Concours d'architecture

NOUVEAU SIÈGE ADMINISTRATIF DE L'ÉTABLISSEMENT CANTONAL D'ASSURANCE DES BÂTIMENTS (ECAB) À GRANGES-PACCOT

AMÉNAGEMENT DES PLACES PUBLIQUES AUTOUR DE LA GARE DE CORNAVIN À GENÈVE

1er rang, 1er prix, Fr. 10 000.-

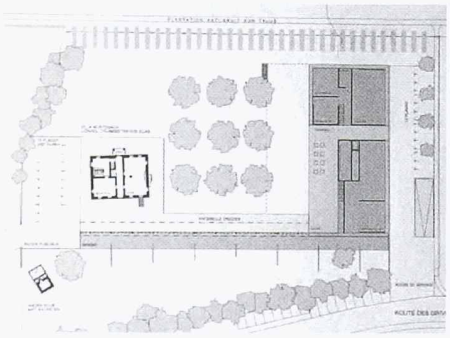
Dans ce projet, le jury a particulièrement apprécié l'implantation judicieuse le long de la limite sud du terrain et la mise en valeur claire et précise de la Maison de Montenach. En revanche, s'il estime l'organisation spatiale et fonctionnelle du bâtiment satisfaisante dans son ensemble, il constate que la répartition de la surface utile disponible ne correspond pas toujours aux exigences du programme des locaux. De plus, il considère la modulation des espaces basée sur la trame structurelle trop contraignante et peu adaptée aux exigences dudit programme.

L'utilisation rationnelle du terrain, la compacité et la simplicité du bâti, le système constructif et les moyens d'expression esquissés participent à l'économie générale du projet.

2ème rang, 2ème prix, **Fr. 9 000.-**

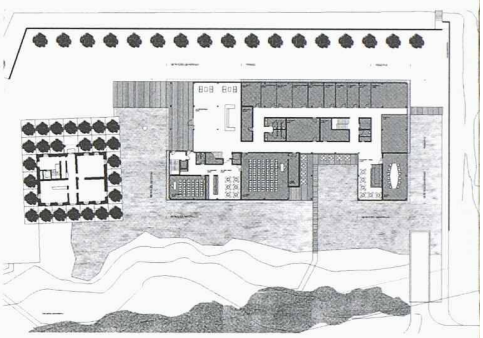
Le projet propose une réévaluation complète de l'ancienne propriété de Montenach: la parcelle est entourée d'un mur d'enceinte et se transforme en parc aquatique, dans lequel le nouveau bâtiment administratif domine l'organisation des espaces. La relation entre la nouvelle intervention et l'héritage peut paraître provocatrice. Tout en partageant ce discours critique de l'interprétation du site, le jury regrette le rapport assez violent entre la nouvelle intervention du bâtiment administratif de l'ECAB et l'ancienne Maison de Montenach, ainsi que la position plutôt aléatoire des deux cours du nouveau bâtiment vis-à-vis de l'implantation du corps bâti dans le site.

La typologie du projet est très intéressante et la richesse spatiale est remarquable. Dans l'ensemble, il s'agit d'un projet bien étudié et professionnel, proposant en même temps une réponse réaliste et prometteuse à la question de la construction urbaine multiple et difficile à qualifier.

3ème rang, 3ème prix, **Fr. 8 000.-**

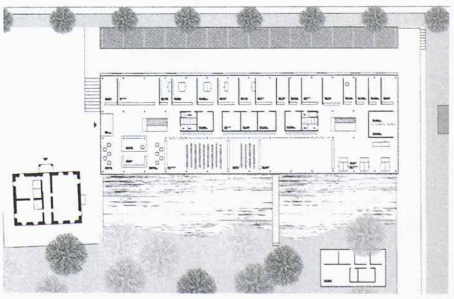
Ce projet se distingue par la clarté de son parti urbanistique Le jury estime que, d'une part, la coupe transversale proposée offre un dispositif astucieux qui prend en compte les contraintes de la route, tout en mettant en valeur les qualités naturelles du site. Il relève d'autre part que la relation entre la Maison de Montenach et l'ouvrage projeté est résolue de manière très heureuse par le truchement d'une place attrayante sur laquelle s'ouvrent les entrées des deux bâtiments.

Si le projet constitue un ensemble architectural d'une très haute tenue, la compacité du nouveau bâtiment, indispensable à son caractère pavillonnaire, semble avoir conduit à une organisation interne qui n'est pas toujours convaincante. Par ailleurs, le traitement des puits de lumière fait douter de leur efficacité, dans la mesure où ils servent également de surfaces de parcours.

1er rang, 1er prix, 25 000.-
Bureau Ducrest, Stanton, Williams, Genève

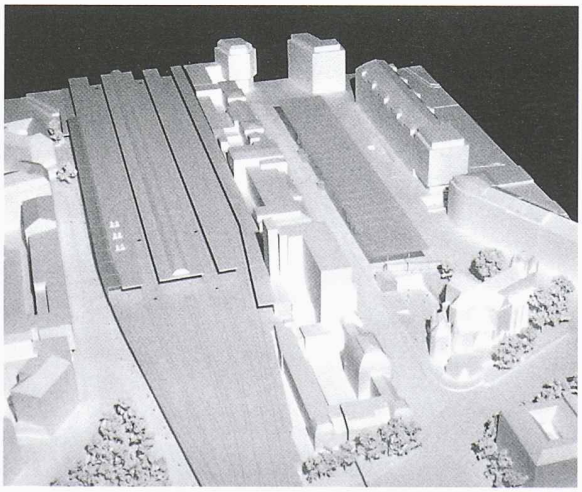
Les auteurs proposent de restituer la place à l'usage piéton, ce qui ne lui avait pas été attribué dans la conception actuelle. L'originalité de cette proposition consiste à rétablir un niveau d'esplanade horizontal qui matérialise la limite avec la voirie par des emmarchements sur toute la longueur de la place. La solution consistant à couvrir l'ensemble des zones de halte des transports publics n'est pas déterminante aux yeux du jury, qui la considère plutôt comme une mesure d'accompagnement susceptible d'unifier toutes les situations particulières existantes.

2ème rang, 2ème prix 20 000.-
Bureau ACAU, Aeby & Pernegger, Michel Rey, Carouge

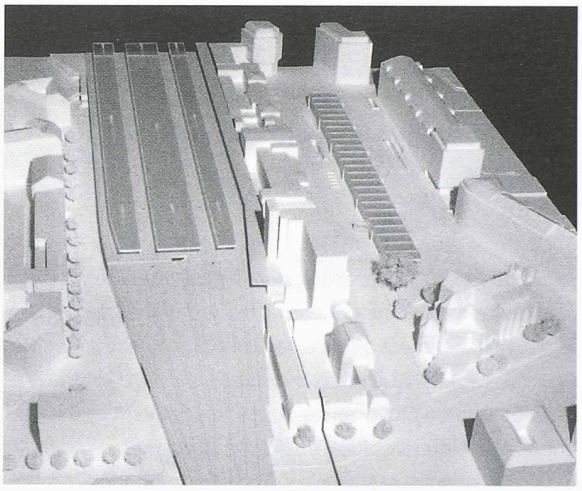
Le point fort du projet réside dans l'organisation du plan de la gare, qui propose une clarification des parcours, tant au niveau du rez qu'au sous-sol. Celle-ci permet une nette amélioration des liaisons horizontales et verticales. Sur la place Cornavin, la recomposition des éléments au sol est jugée claire et limpide. Par contre, le couvert, semblable à un abribus unique, ne semble pas susceptible de remplir efficacement cette fonction ni de donner une réponse pertinente à l'aménagement de la place. Le jury relève en outre le traitement soigné des éclairages en fonction des différents lieux et de leur affectation.

3ème rang, 3ème prix 10 000.-
Landecy, Meyer & Bouvier, Genève

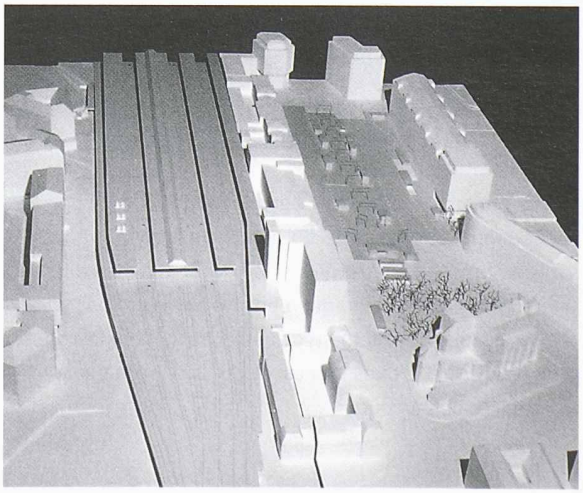
D'une présentation sommaire, desservi par sa maquette, n'abordant que partiellement les différents aspects du programme, ce projet est toutefois retenu par le jury. Ce dernier relève l'intérêt d'une proposition qui prend la forme d'un manifeste et remet en cause les présupposés théoriques et les contraintes techniques du programme.

Après avoir pris la décision radicale de supprimer la galerie marchande pour remettre les piétons au niveau du sol, le projet propose de faire « place nette ». Le jury a particulièrement apprécié que celui-ci rétablisse la continuité de l'espace public depuis la rue du Mont-Blanc vers la gare, ainsi que le déplacement de la trémie du parking à l'ouest.

Par ce choix, le jury souhaite attirer l'attention sur la nécessité d'envisager le futur de la place Cornavin en tenant compte des questions posées par ce projet.
